改善箇所説明図

排出ガス再循環装置

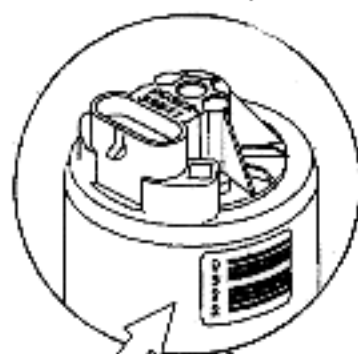
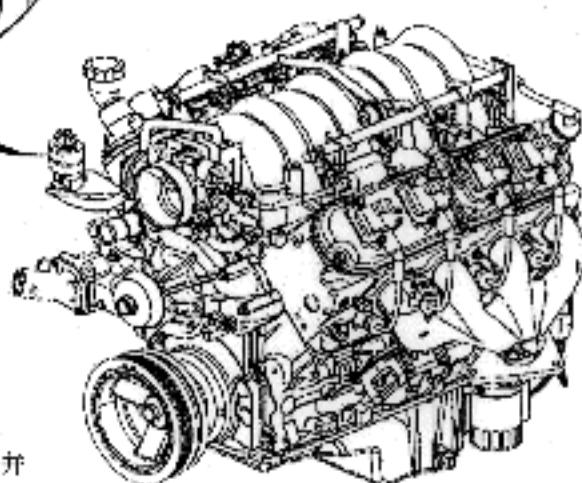
基準不適合発生箇所

一酸化炭素等発散防止装置において、排気ガス再循環装置の作動弁の材質が不適切なものがあり、そのままの状態で使用を続けると、当該作動弁が腐食して作動不良となり、最悪の場合、有害な排出ガス量が、増加するおそれがある。

バーコード番号

良品	9322
不良品	9322以外

全車両、当該排気ガス再循環装置の作動弁に表示されている番号を確認し、該当するものは、良品と交換する。

内は、交換部品を示す。
